Ministère du Développement durable, de l'Environnement et de la  
Lutte contre les changements climatiques

Réponses à la deuxième série de questions dans le cadre de l'étude  
d'impact sur l'environnement du projet d'implantation d'un duc d'Albe  
au quai garage de Tadoussac

N/Réf. : 105675.001-350

29 avril 2016

**Figure 1.1** Schématisation des seuils à respecter de la zone d'arrêt et de la zone tampon pour les activités de fonçage de pieux et du seuil de dérangement pour un bruit de source continue pour les activités de forage (sans mesure de confinement)

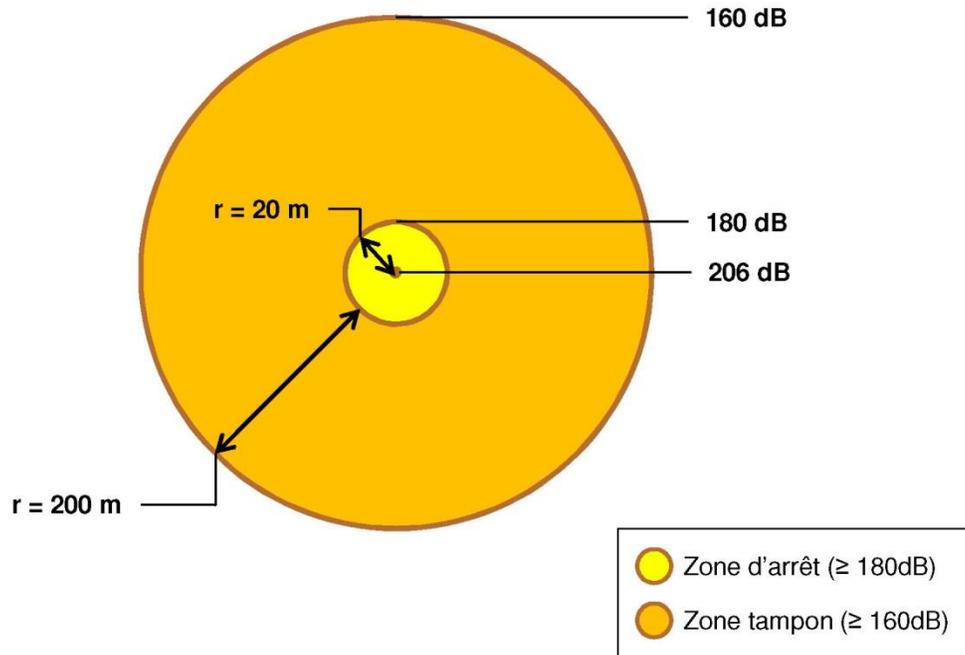
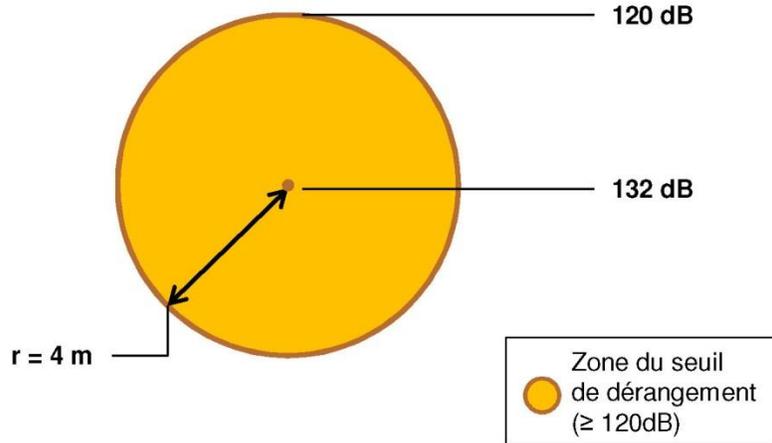
L'initiateur présente des niveaux de bruit minimaux et maximaux pour les activités de forage et de battage. Préciser quelles valeurs exactes de niveaux de bruit seront utilisées (forage et battage), pour effectuer le calcul de l'atténuation sonore et pour établir le périmètre de surveillance des cétacés.

Fournir un tableau récapitulatif des métriques identifiées.

Toutefois, pour les travaux de forage, considérant que le son à la source (132 dB) est inférieur au seuil de la zone tampon (160 dB), c'est le seuil de 120 dB (seuil de dérangement pour un bruit de source continue selon MPO (2007)) qui établit la zone tampon.

Le tableau 2.2 suivant présente les résultats, tandis que les figures 2.1 et 2.2 les schématisent.

*Il apparaît donc que pour les travaux de fonçage, les zones d'arrêt et tampon sont pertinentes, avec ou sans confinement.*

*Toutefois, pour les travaux de forage, le son à la source étant inférieur au seuil de la zone tampon (160 dB), les calculs des distances d'atténuation pour atteindre 120 dB (seuil de dérangement pour un bruit de source continue) sans ou avec mesure de confinement étant respectivement de 4,0 et 1,1 m, il s'agit de périmètres trop restreints pour être monitorés. Aucune surveillance de cétacés n'est prévue lors des travaux de forage.*

**Figure 1.2** Schématisation des seuils à respecter de la zone d'arrêt et de la zone tampon pour les activités de fonçage de pieux et du seuil de dérangement pour un bruit de source continue pour les activités de forage (avec mesure de confinement)

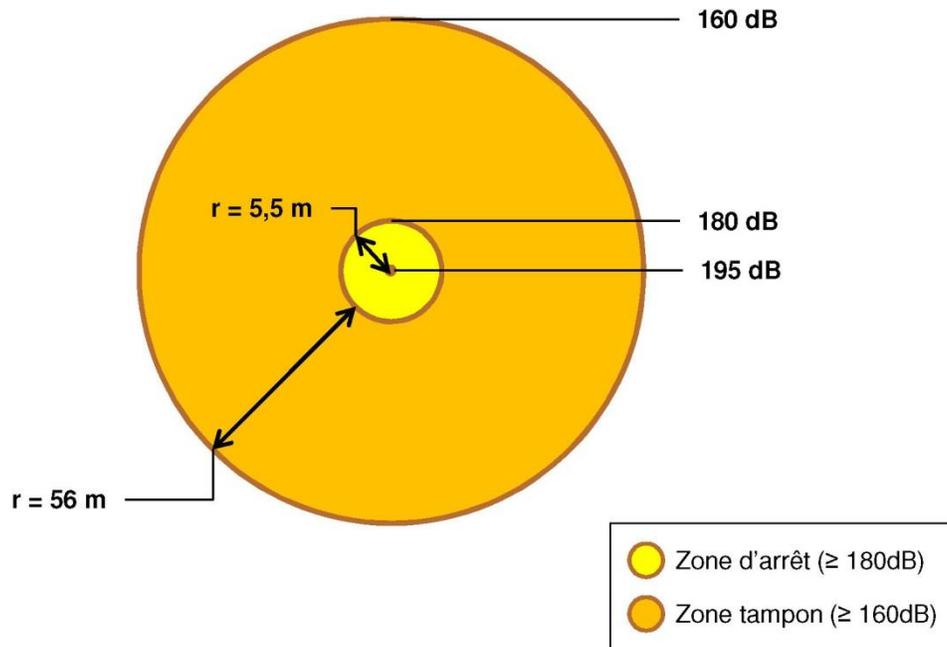
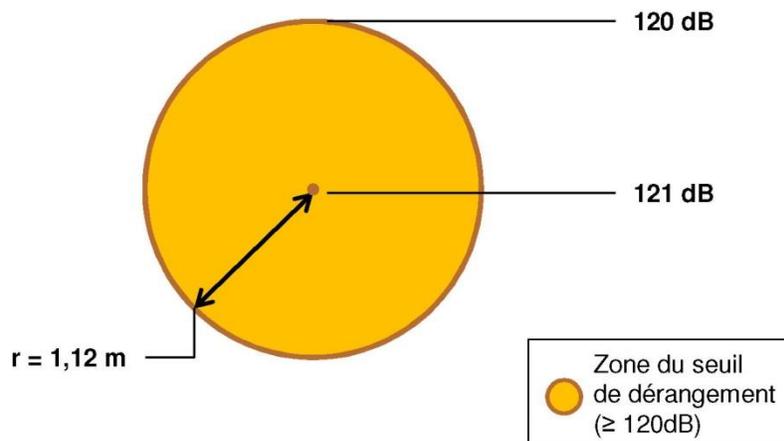
Selon la littérature, un rideau de bulles d'air permet de réduire de 5 à 17 dB le niveau de bruit associé à des travaux sous-marins. Quelle donnée exacte de réduction du bruit est utilisée afin d'évaluer les impacts du projet?

La valeur d'atténuation du bruit qui a été retenue avec la mise en place du mur de bulles d'air est la moyenne des valeurs minimale (5 dB) et maximale (17 dB) selon CIMA+ (2011), soit de 11 dB.

*Tel qu'indiqué à la réponse de la question précédente, la donnée exacte retenue est la moyenne du minimum et du maximum, soit de 11 dB.*
